PARECER 015/2025 – CEIV
COMISSÃO PERMANENTE DE ANÁLISE DE ESTUDO DE IMPACTO DE VIZINHANÇA
(CEIV)

() Primeira Análise – Parecer nº 009/2025-CEIV – 04/04/2025
(X) Segunda Análise – Parecer nº 015/2025-CEIV – 19/05/2025

Processo Administrativo nº: 114.644/2024 (1DOC)

Projeto: KOCH TROPICALE

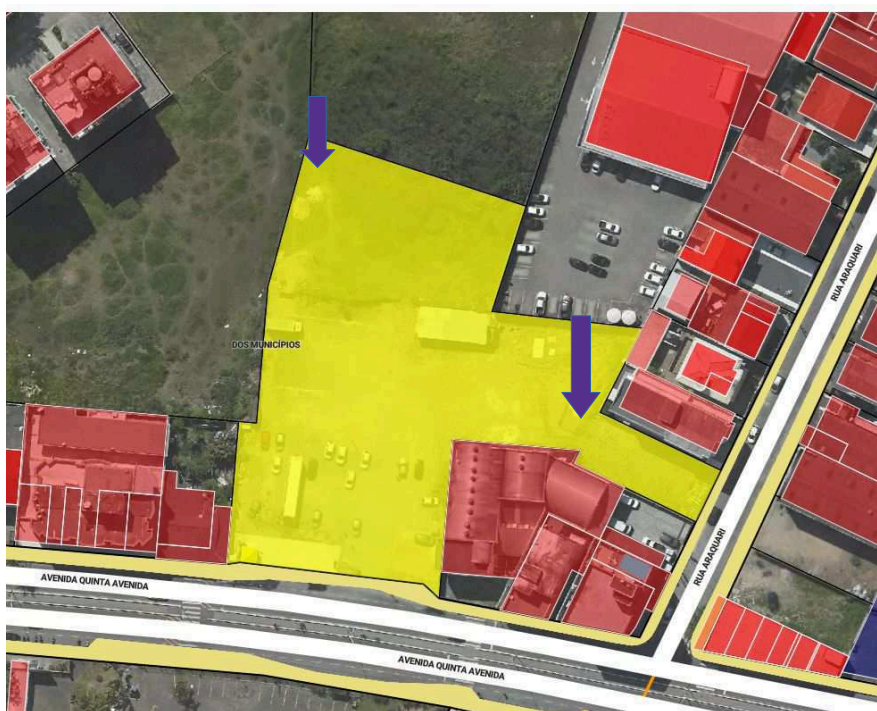
10.A. No item 3.4, na Tabela 15 (pág. 136) cita que é “OBRIGATÓRIA” a “RESERVA P/ REUSO ÁGUAS PLUVIAIS/SERVIDAS” e que o empreendimento “Atende”. Rever, pois para os zoneamentos é facultativa e o empreendimento não apresentou em projeto/memorial o reservatório de reuso;

2ª Consideração CEIV: Atendido parcialmente. Indicar a legenda para a sigla “NSA” da Tabela 15 – Compatibilização projeto arquitetônico x legislação;

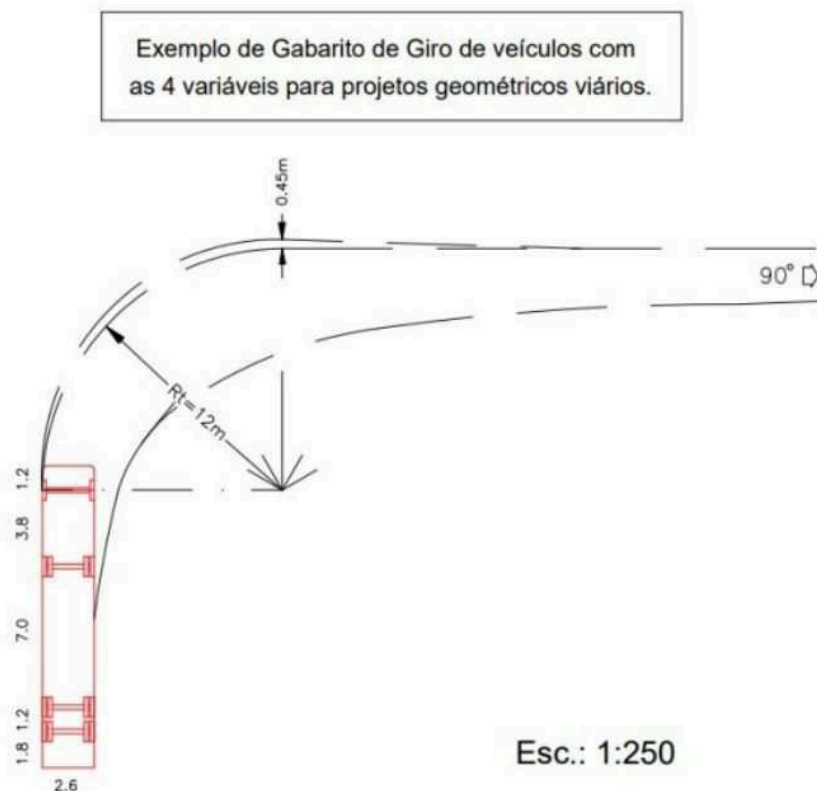
12.2.A. Realizar medições do nível de pressão sonora, próximo das 6 horas (da manhã) e das 22 horas, incluindo mais dois pontos no interior do terreno, conforme indicado abaixo:

2ª Consideração CEIV: Atendido. Incluir/manter na versão final do EIV;

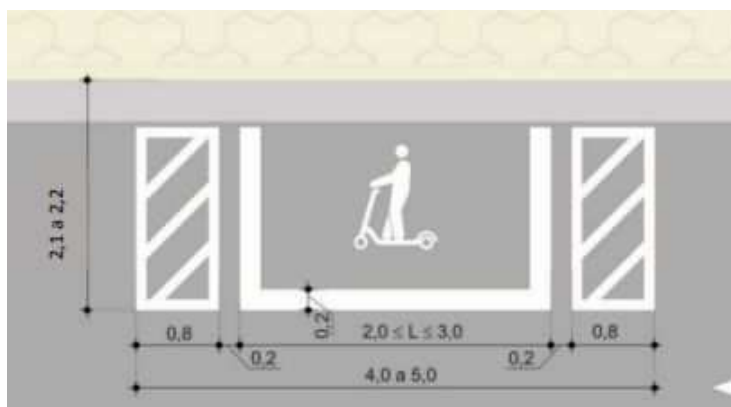
- a) Necessário acrescentar área exclusiva para táxi, em atendimento as legislações urbanísticas municipais, em especial no que se refere ao Plano Diretor e anexos (Tabela XX - Obrigatoriedade de Áreas Exclusivas);

2ª Consideração CEIV: Atendido parcialmente, devendo incluir a vaga (e suas sinalizações) de táxi também na prancha VII (acessos e estacionamentos). Ademais, incluir, como detalhe, a sinalização vertical para a citada vaga, além da de embarque/desembarque, conforme imagens a seguir.

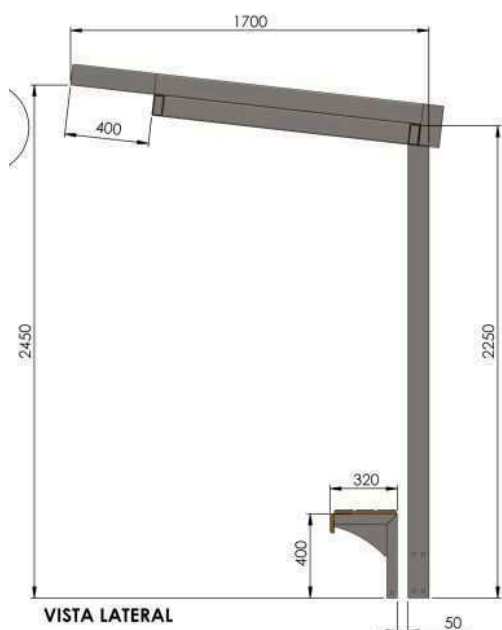
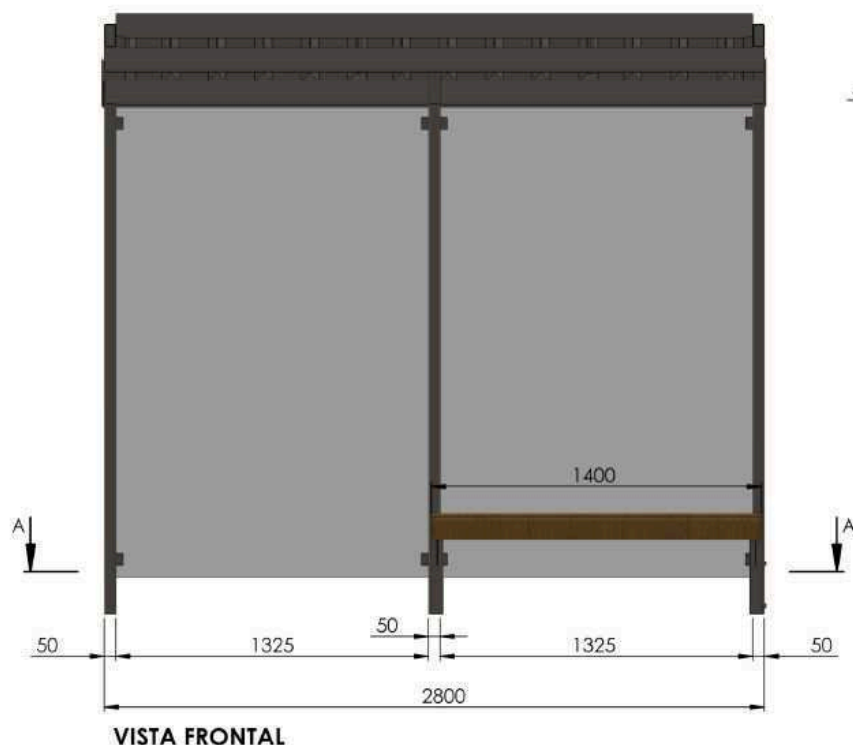
3.1.B Necessário apresentar as pranchas dos acessos e dos estacionamento em documento separado (específico);

2ª Consideração CEIV: Atendido parcialmente, devendo compatibilizar as sinalizações, dimensões e informações, solicitadas e existentes, em ambas as pranchas do anexo VII (acessos e estacionamentos e do pavimento térreo);
